## Kommentarer til forvaltningens hørings svar til lokalplan 090-707, boligområde ved Vester Hesseldal

Vi har modtaget forvaltningens bemærkninger på høringsvaret på de indsigelser vi har lavet i forbindelse med udformning af "Lokalplanen 090-707, Boligområde ved Vester Hesseldal, Grenaa", som er på dagsordenen for næste kommunalbestyrelsesmøde d. 24/05.

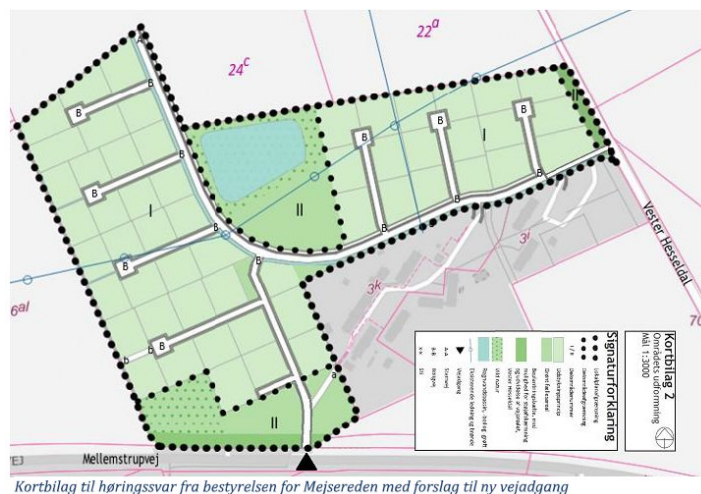
**Placeringen af det forslåede t-kryds på Mellemstrupvej:** På "Kort bilag 2", side 27 i lokalplanen, er der tegnet en boligvej ud mod Mellemstrupvej. Vi foreslår at denne gøres bredere og opgraderes til stamvej og indkørsel for boligområdet, ligesom forvaltningen har skitseret på kortbilaget til hørings svar for Mejseredens forslag.
